## **WAC VEENENDAAL**

Betreft: 17 grondgebonden woningen Langeraar/Bomas.

Hierbij ontvangt u ons advies met kenmerk WAC20-10-02 betreffende bovengenoemd bouwproject.

## Project 17 woningen Langeraar te Veenendaal

Fragment 1; Onvoldoende manoeuvreerruimte met rolstoel

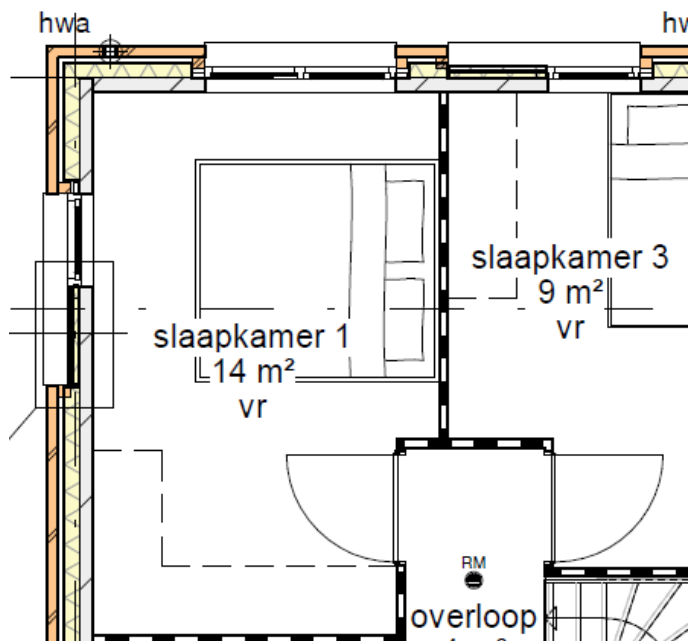
De hal van de woning bezit onvoldoende ruimte aanwezig om met een rolstoel te manoeuvreren. Zie fragment onderaan dit advies.	
--	---	--

Fragment 2; Binnendeuren slaapkamer 1 en 3 aan de andere zijde van het kozijn afhangen.

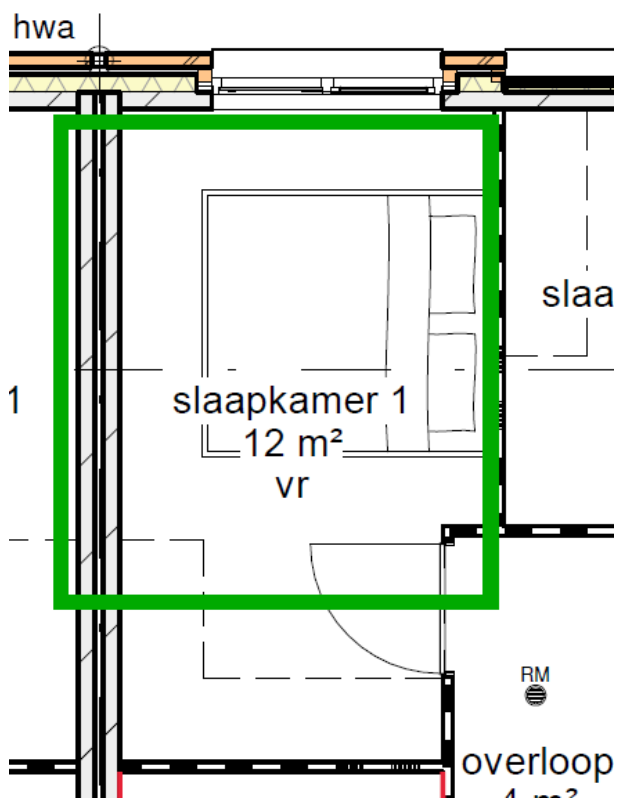
De binnendeuren van slaapkamer 1 en 2 aan andere zijde afhangen, zodat je in de slaapkamer meer ruimte hebt om de deur te openen. Nu dien je ook om de deur heen om de slaapkamer te betreden. Zie het 2 <sup>de</sup> fragment onderaan dit advies.	
--	--	--
